Vaststellingsrapport

Chw bestemmingsplan Ivoordreef, Overvecht

3 oktober 2022

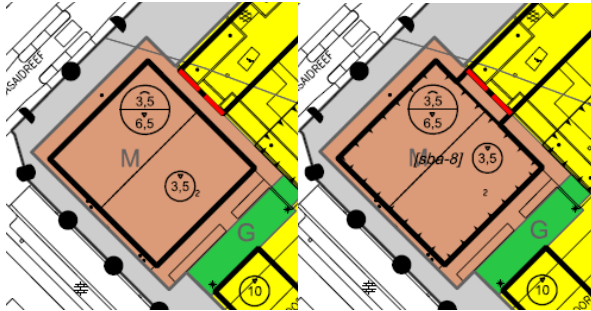
- 2.2.1.1 Op de verbeelding is het bouwvlak waarbinnen de kerk valt aangepast. Aan de noordoostzijde van het bouwvlak (naast de eerste woning aan de Kasaidreef) is het bouwvlak uitgebreid. Deze uitbreiding loopt in lengte gelijk aan de gevel van de nabijgelegen woning. De maximale bouwhoogte voor deze strook bedraagt 3,5 meter. Onderstaand is een uitsnede bijgevoegd van het plan zoals het ter inzage was gelegd (links) en de wijziging (rechts).

Afbeelding 18c: Benodigde verhoogde geluidwering gevels t.g.v. de kerk

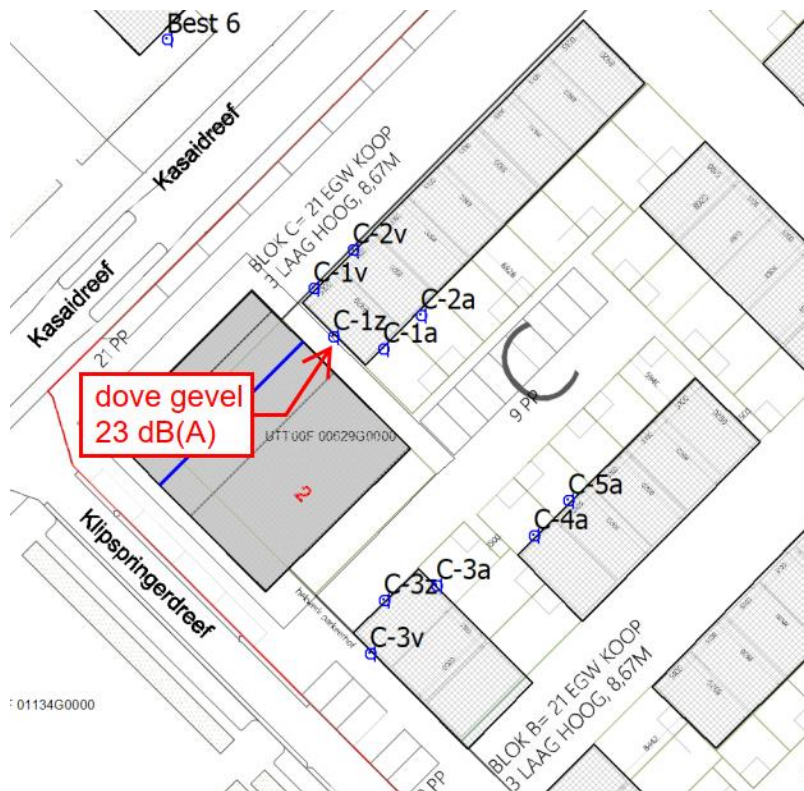
Aanvullend zal de enkele beglazing in de noordoostgevel vervangen moeten worden door dubbele beglazing.

De ingang van de kerk zal gedraaid worden met een ingangsportaal aan de zijde van de meest nabijgelegen woning, waardoor het berekende geluidniveau nog iets lager wordt.

Opgemerkt wordt dat de voornoemde maatregelen maatwerk betreffen. Geborgd zal worden dat deze maatregelen daadwerkelijk getroffen worden. Met deze maatregelen zal het geluidsniveau van muziek vanuit het kerkgebouw bij de beoogde woninggevels niet hoger zijn dan de grenswaarden van het Activiteitenbesluit. Door het nemen van bovenstaande maatregelen voor het sportveld, de parkeergarage en het kerkgebouw wordt ervoor gezorgd dat ter plaatse van de beoogde woningen sprake is van een aanvaardbaar akoestisch woon- en leefklimaat. 5.10.4 Conclusie De beoogde woningen binnen het plangebied bevinden zich op een passende afstand tot bedrijven buiten het plangebied, die naar alle verwachting niet in hun bedrijfsvoering worden beperkt. Daarnaast bevindt zich binnen het plangebied op korte afstand van de beoogde woningen een aantal andere functies, zoals kerkbebouwing, een parkeergarage en een sportveld. Ten aanzien van deze functies zullen maatregelen worden getroffen om de invloed van geluid van deze functies te beperken, zodat voor de woningen een aanvaardbaar woon- en leefklimaat wordt gerealiseerd.

Afbeelding 18a: Benodigde verhoogde geluidwering gevels t.g.v. de parkeergarage en sportveld

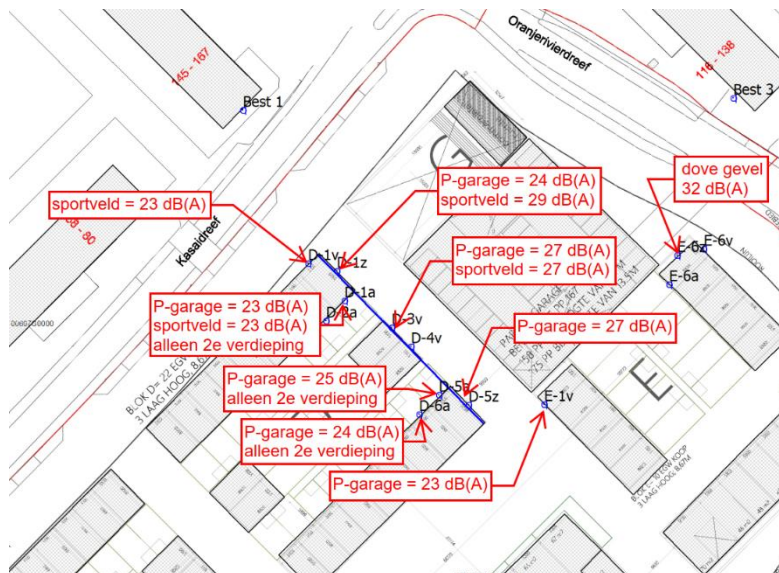
De zuidoostelijke wand van de parkeergarage (dit is de wand die het dichtst bij de nieuwbouwwoningen ligt), zal akoestisch gesloten worden uitgevoerd. In de regels van dit bestemmingsplan is deze akoestisch gesloten wand ook als voorwaardelijke verplichting opgenomen (artikel 6.2.2).

Daarnaast zullen de open zijden van de parkeergarage gedeeltelijk dichtgezet worden met een borstwering van maximaal 1,2 m hoogte. Daarmee wordt enerzijds het geluiduitstralend oppervlak gereduceerd met circa 40% en anderzijds wordt het directe geluid van het dichtslaan van autoportieren afgeschermd. De piekgeluidemissie zal door de afschermdende werking van de borstwering circa 5 dB afnemen. Aanvullend zal de onderzijde van de vloeren van de parkeergarage voorzien worden van geluidsabsorberend materiaal, zoals houtwolcementplaten. Daarmee kan de equivalente geluidemissie afnemen met totaal 4 dB (2 dB ten gevolge van het 40% kleinere geluiduitstralende oppervlak en 2 dB ten gevolge van toevoeging van geluidsabsorberend materiaal). Ook met deze maatregelen is er nog sprake van overschrijding van de richtwaarden voor geluid in de avondperiode op de gevels aan de straatzijde. De overschrijding is voor het langtijdgemiddelde geluidniveau bij twee woningen 2 dB en voor het maximale geluidniveau bij drie woningen tot 7 dB.

Daarom is in de regels van dit plan de verplichting opgenomen om de gevel van de meest noordelijk gelegen woning aan de oostzijde van de garage aan de garagezijde te voorzien van een dove gevel (artikel 7.2.2). Zie onderstaande afbeelding (18a).

Afbeelding 18b: Ligging schermen (rood) en resulterende piekniveaus op drie hoogtes.

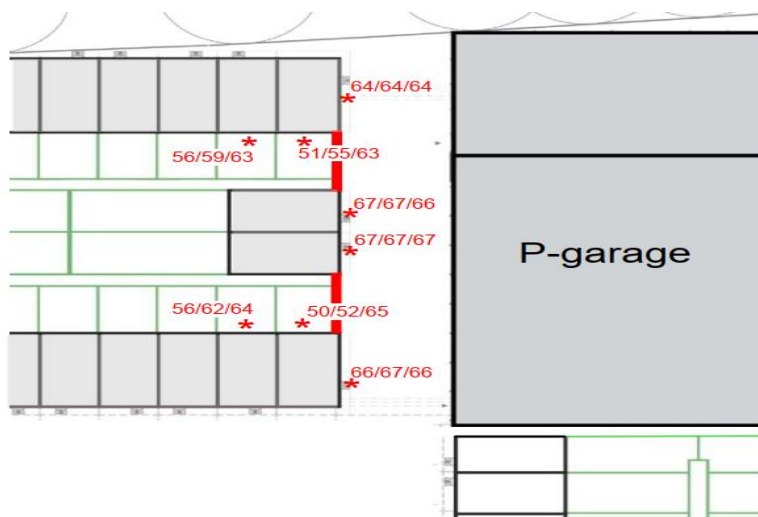
De geluidschermen zijn (net als de dove gevels) in de regels van dit bestemmingsplan als voorwaardelijke verplichting opgenomen (artikel 7.2.2).

Afbeelding 18d Nieuwe lay-out kerkzaal

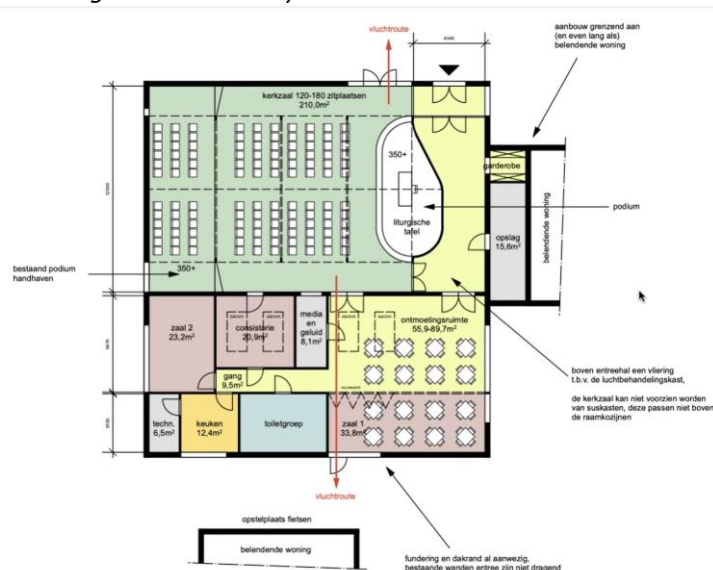
- Er is een aanvullende geluidmeting uitgevoerd naar de geluidsniveaus in en rondom de kerk en toegevoegd aan de bestemmingsplantoelichting in Bijlage 18.
- De conclusies van dit aanvullende onderzoek zijn verwerkt in paragraaf 5.10.3.
- De noodzakelijke geluidsmaatregelen aan de kerk om te voldoen aan de geluidsnorm, zijn in overleg met de kerk verduidelijkt in de toelichting en zullen uitgewerkt worden in een maatwerkvoorschrift.
- Afbeelding 18c is vervangen door een nieuwe afbeelding met de geluidcontouren vóór het treffen van maatregelen aan de kerk. Deze afbeelding is informatiever dan de oude afbeelding en laat duidelijk zien bij welke woningen er zonder maatregelen niet voldaan wordt aan de geluidsnorm.
- In overleg met de kerk is het voorstel voor wijziging van de lay-out van de kerk gewijzigd en opgenomen in deze paragraaf.

De huidige kunststof daklichten zijn dan nog een zwakke schakel voor wat betreft de geluidsisolatie van het dak. Hiervoor is maatregel 4 noodzakelijk:

Maatregel 4: Onder de kunststof daklichten dient een (transparante) gesloten beplating te worden aangebracht.

De bovenstaande maatregelen betreffen maatwerk en worden in samenwerking met de kerk verder uitgewerkt. De gemeente is voornemens om met het oog op de uitvoerbaarheid van het bestemmingsplan, deze maatregelen op te nemen in een maatwerkvoorschrift op basis van het Activiteitenbesluit. Dit maatwerkvoorschrift moet van kracht zijn voordat de woningen worden bewoond. Het maatwerkvoorschrift vervangt niet de wettelijke geluidgrenswaarde, maar geeft aan hoe hieraan kan worden voldaan. Het maatwerkvoorschrift geeft hiermee duidelijkheid voor alle betrokken partijen.
